ПЛАН
совершенствования конструкции и эксплуатационных характеристик
БТР- 82А (АМ)

ПЛАН

совершенствования конструкции и эксплуатационных характеристик БТР-82А (АМ)

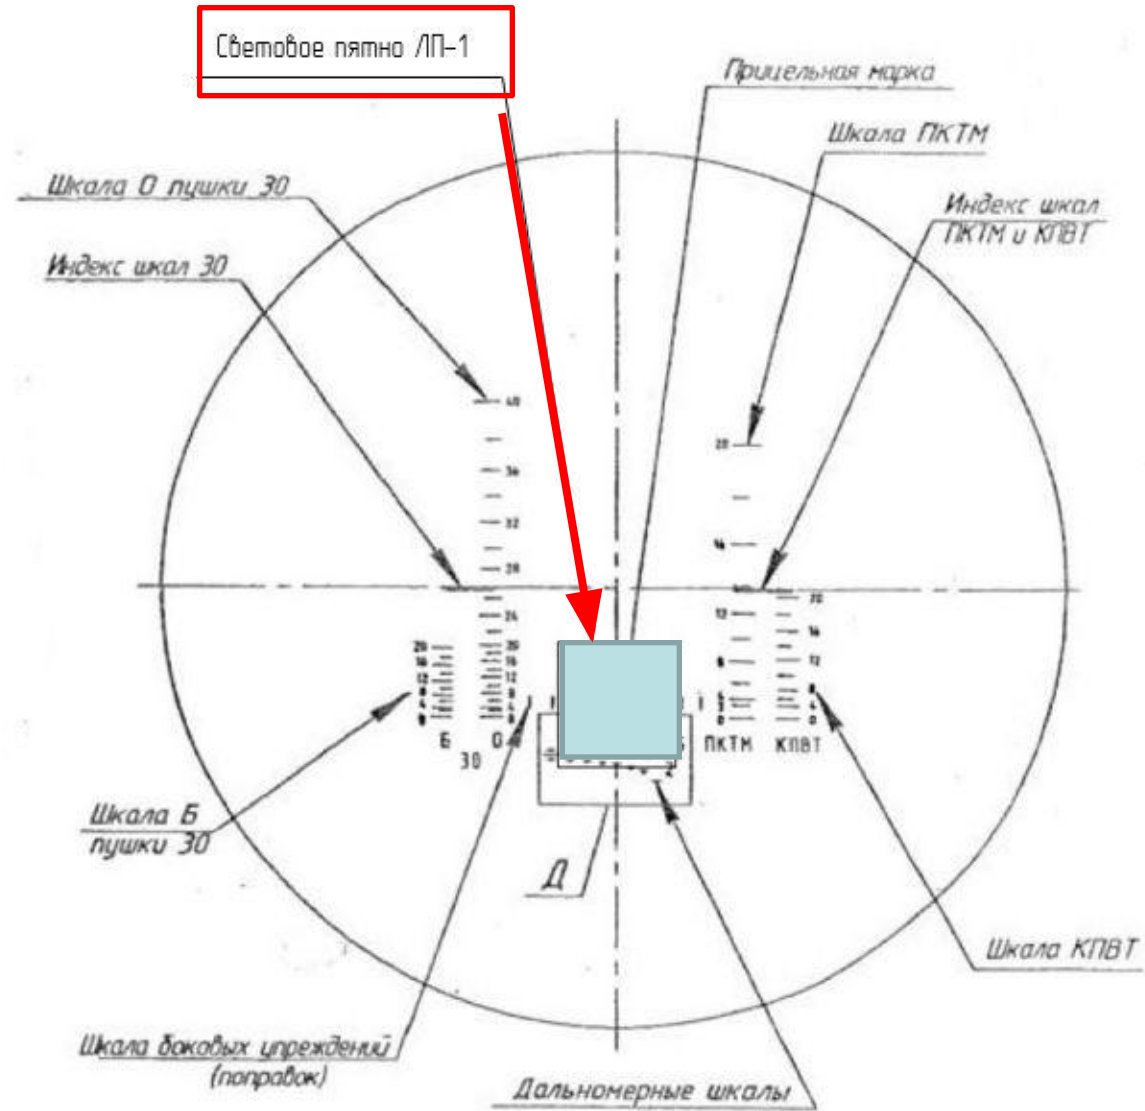
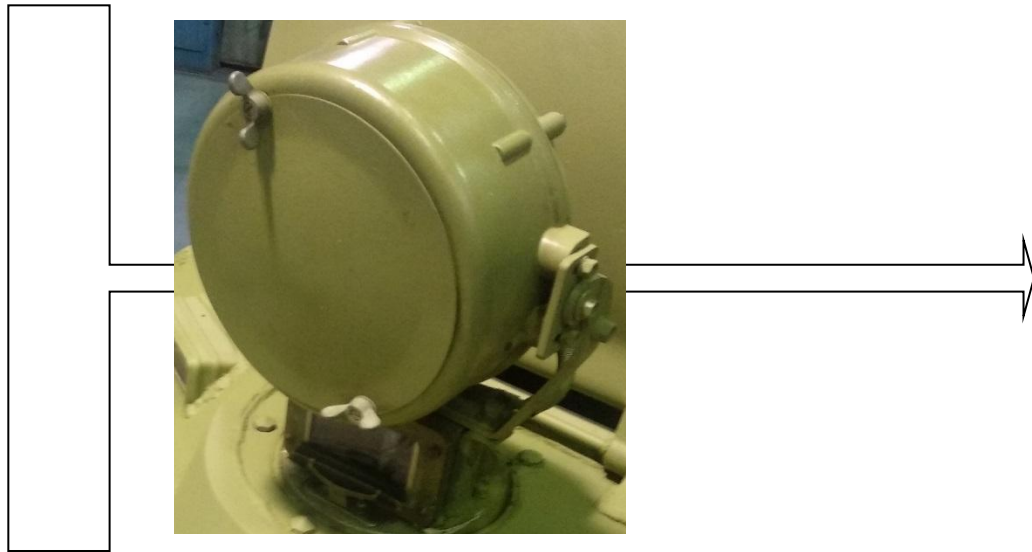
Недостаточная прочность фильтров тонкой очистки топлива

возникновение радиальной трещины

1. **Заменен материал корпуса фильтр-патрон (извещение №12.462.2018 от 11.09.2018)**
2. **Проведены приемо-сдаточные (протокол №15/14604 от 2.10.18) и квалификационные испытания (протокол №15/14610 от 2.10.18) новых фильтр-патронов в полном объеме, включая вибростойкость.**
3. **Изготовлена партии новых фильтр-патронов в количестве 750 штук.**
4. **Выполняется испытательный пробег с модернизированными фильтрами (пройдено 2500 км из 6000 км)**

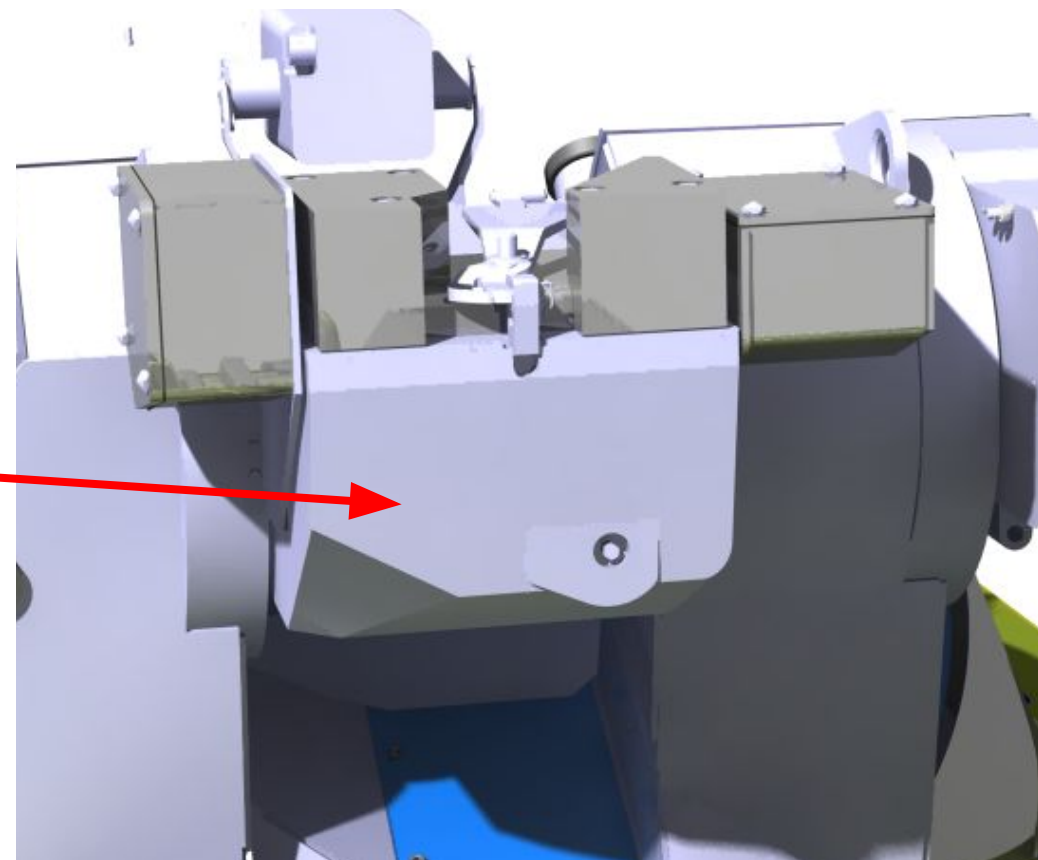
Подсветка лазерного прожектора ЛП-1 не полностью освещает видимое поле зрения прицела, что не позволяет вести полноценное обнаружение цели при ведении стрельбы ночью.

1. Направлено обращение в ФГБУ «ЗЦНИИ» МО РФ г. Кубинка о целесообразности расширения зоны подсветки прожектором ЛП-1 поля зрения прицела (письмо №3955/03-04 от 22.10.2018 г.).
2. При внедрении тепловизионного прицела ТКН-4ГА-03 отпадает необходимость в лазерном прожекторе.

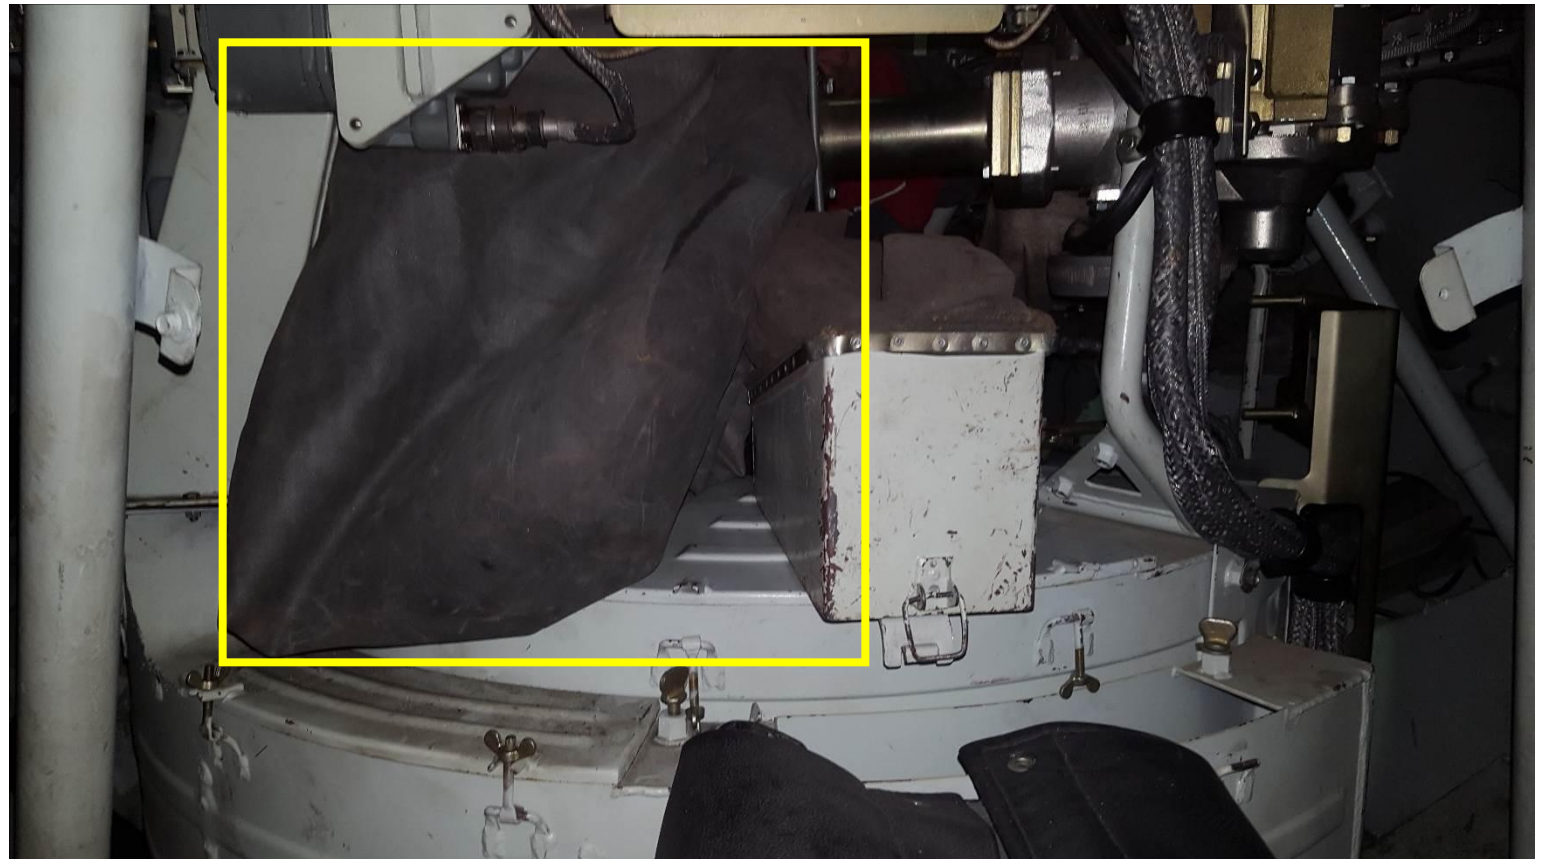
Низкая емкость мешка для сбора отработанных звеньев пушки и лент пулемета не обеспечивает расход полного боекомплекта без остановки стрельбы для замены мешка.

- 1. Проработать возможность увеличения объема мешка**

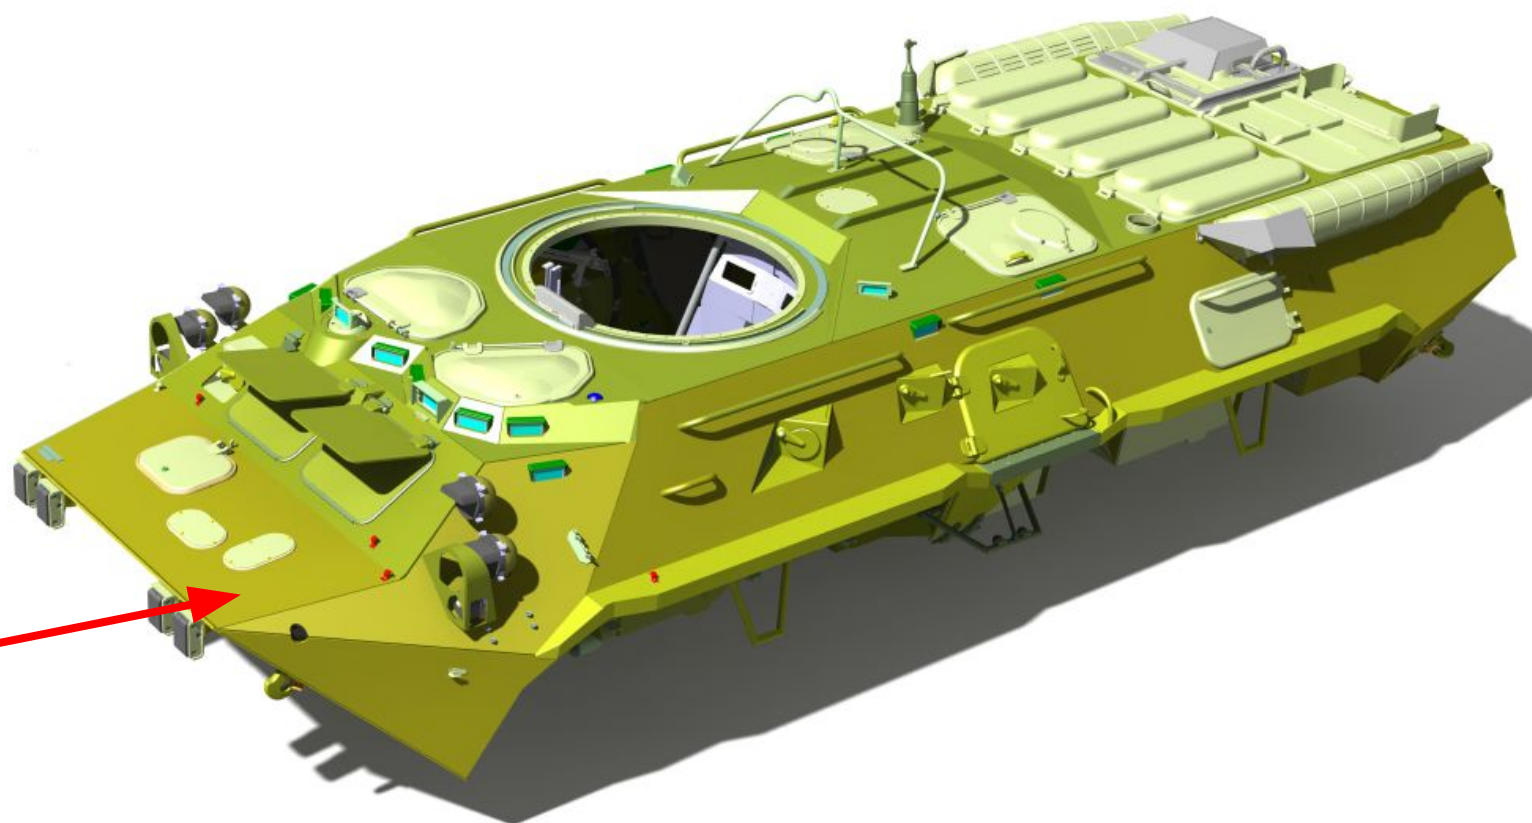
Недостаточная фиксация стопора рукоятки ручных спусков 2А72 и ПКТМ во время движения приводит к нарушению требований безопасности при стрельбе

Разработать дополнительную фиксацию рукоятки спуска в крайних положениях.

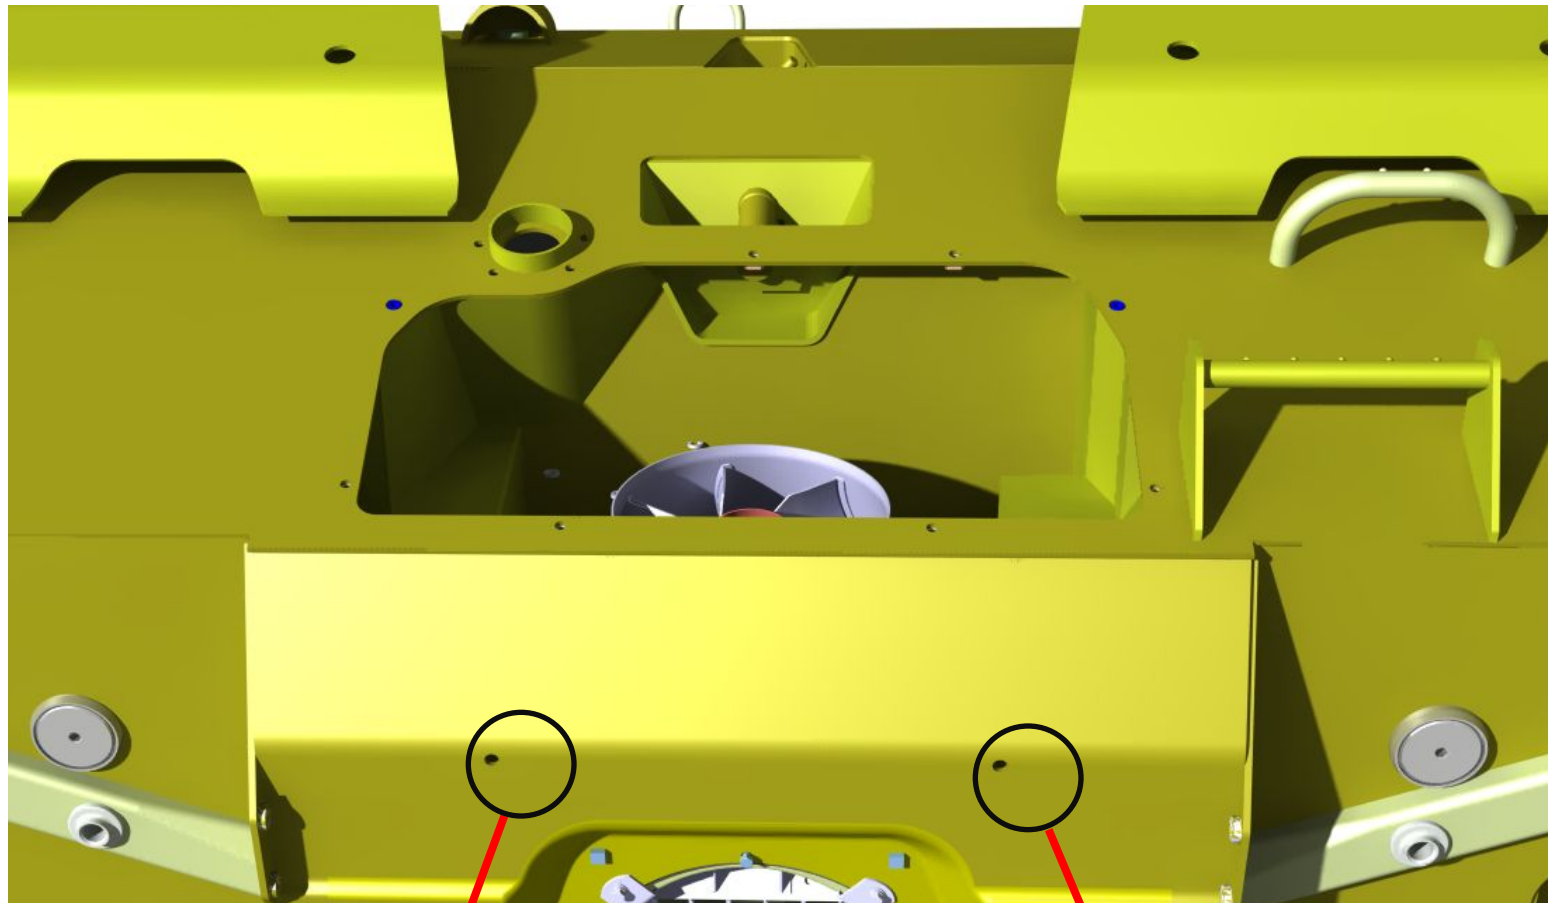
Недостаточная стойкость лакокрасочных покрытий корпуса, агрегатов и узлов к воздействию морской воды.

Лакокрасочные покрытия внутренних и наружных элементов корпуса, агрегатов и узлов соответствуют требованиям ГОСТ В 9.078.

Представить в ГАБТУ МО РФ информацию о ПКИ, лакокрасочное покрытие которых не соответствует требованиям данного стандарта.

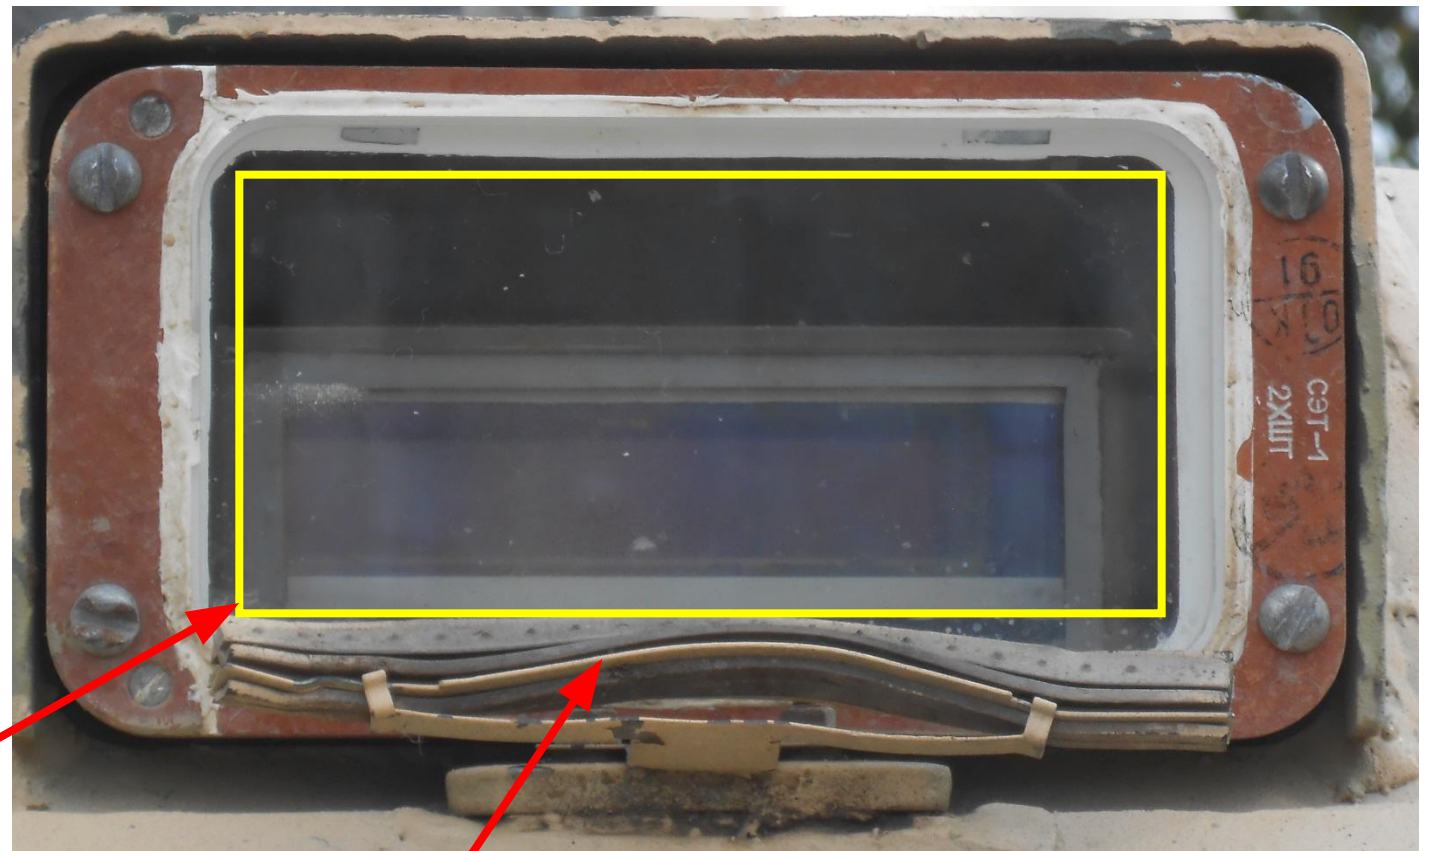
Ухудшение видимости через приборы наблюдения ТНПО-115 (в центральной шахте на рабочем месте механика-водителя), ТВН-5 и ТКН-АИ, установленные в отделении управления, в связи с загрязнением защитных стекол в результате эксплуатации изделий в тяжелых дорожных условиях, на размокших грунтовых дорогах и заболоченных участках

**Снижение видимости
через защитное стекло
в следствие
загрязнений**

Разрушение щетки стеклоочистителя

Для улучшения очистки приборов ТНПО-115, ТВН-5 (в центральной шахте на рабочем месте механика-водителя) и ТКН-АИ имеющейся щеткой проработать варианты изменения конструкции установки приборов с возможностью обмыва поверхностей защитных стекол жидкостью.

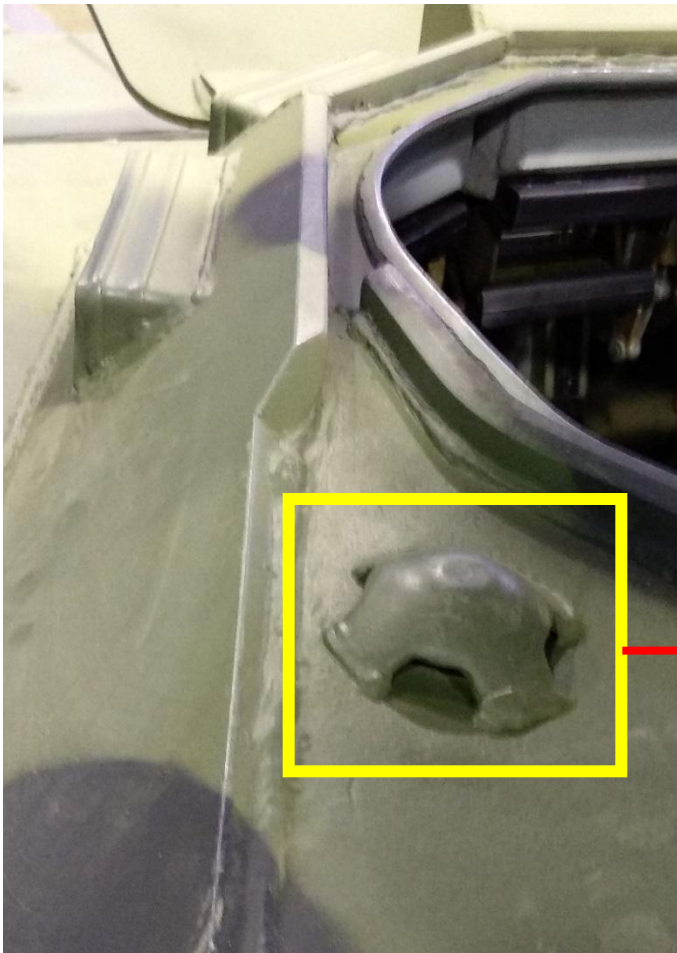
Разрушение тросоукладчиков дверей боковых люков десантного отделения

1. Ввести в КД смазку троса.
2. Вести металлопокрытие пружины тросоукладчика

**Перенос штуцера
сброса воздуха в МТО**

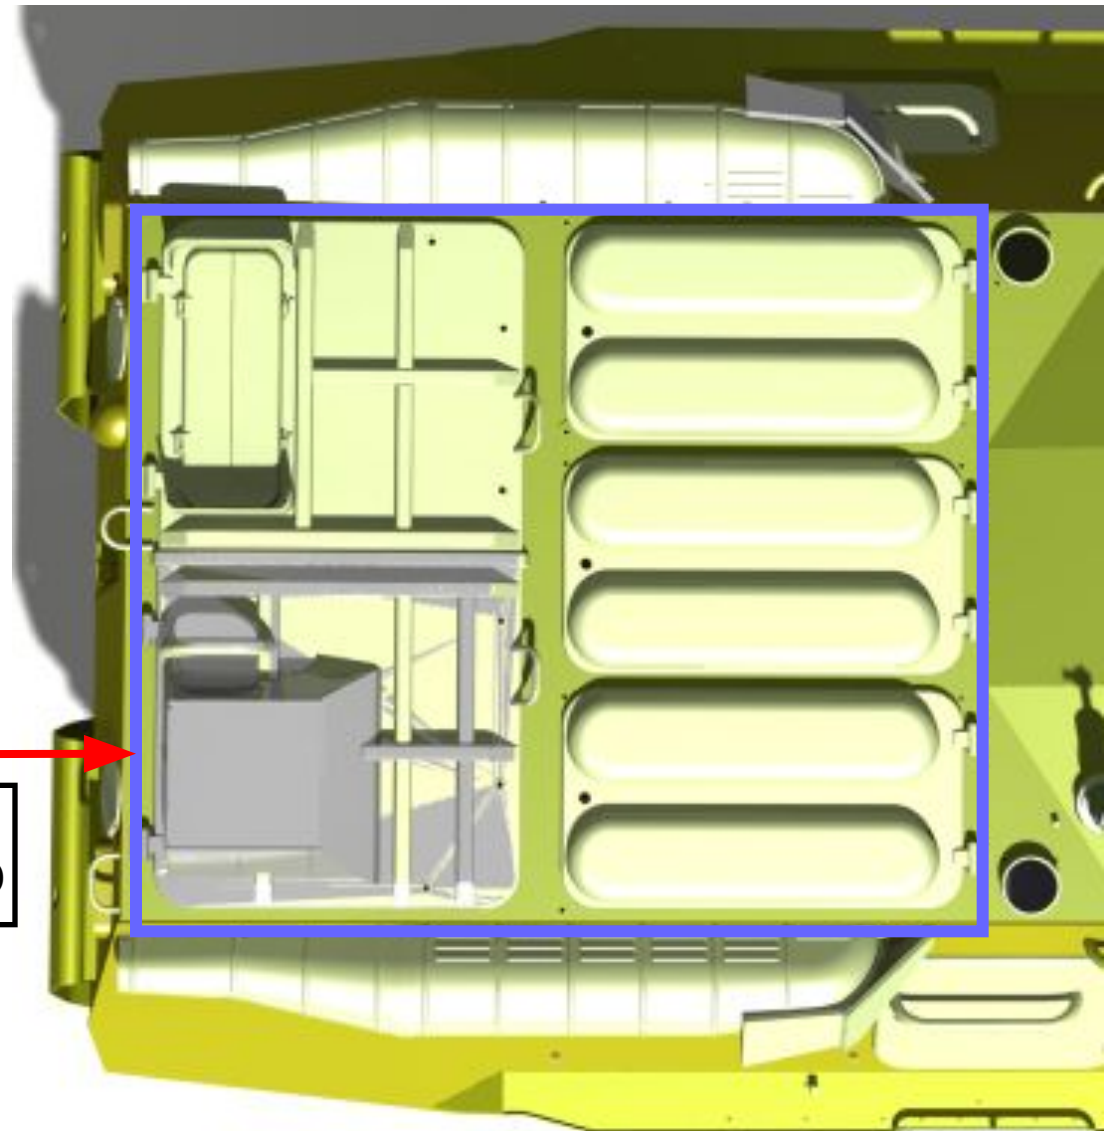
При десантировании БТР-82А (АМ) с десантных кораблей происходит заливание воды через штуцер экстренного выпуска воздуха на крыше корпуса.

**Перенести экстренного выпуска воздуха из системы накачки шин в МТО БТР.
Внедрить в ходе ГОЗ-2019г**
